Dykkar: Thor-Henrik Fredriksen
Vår: 22/91 - 22/11132

Vedkomande teknisk plan for VVA-anlegg - gbnr 188/810 Gjervik ytre

Kommentarer fra Inger Marie.- Vei, forhold parkering Haugen barnehage mm.

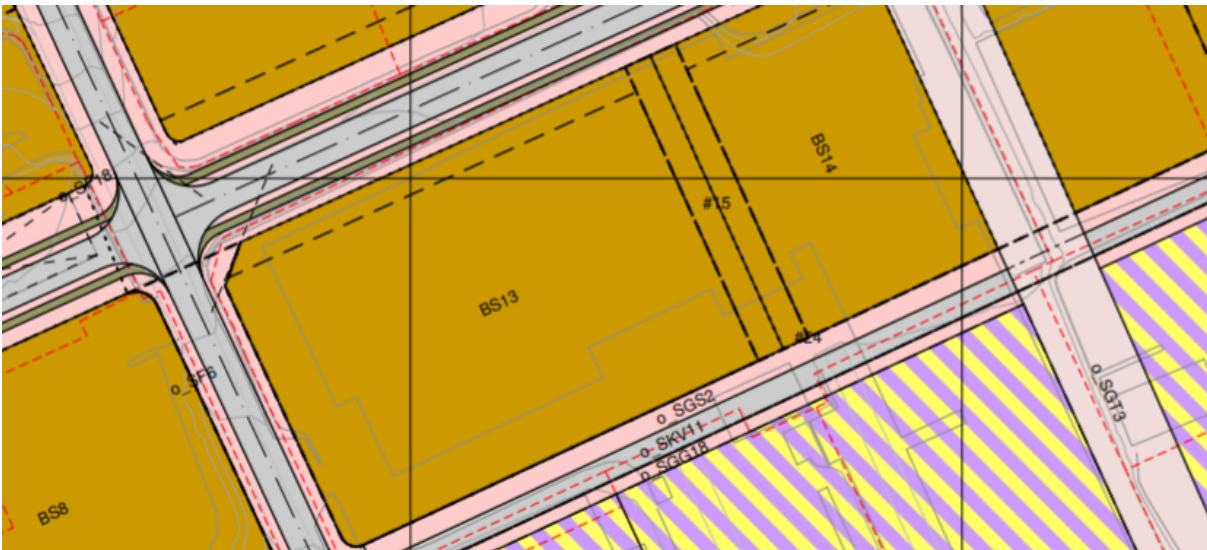
I byggefasen:

- Parkering ansatte og areal til levering og henting. Må beregne ca. 4 samtidige biler ved levering/henting.
- Areal til søppel/containere må ivaretas. Evt. innelåst i bod? Langs Bruvegen?
- Evt. ny midlertidig port inn fra Bruvegen (nær hovedinngang) for gående i byggefasen?
- Behov for levegg/støyskjerming

Permanent løsnig:

- Detaljene for plassering av rampe og trapp
- Areal til søppel/containere må ivaretas. Evt. innelåst i bod? Langs Bruvegen?
- Problemer med overvann på dagens parkering – må sørge for at dette vannet blir ivaretatt i ny løsnig, at ikke dette vannet renner inn mot barnehagen
- Behov for levegg/støyskjerming
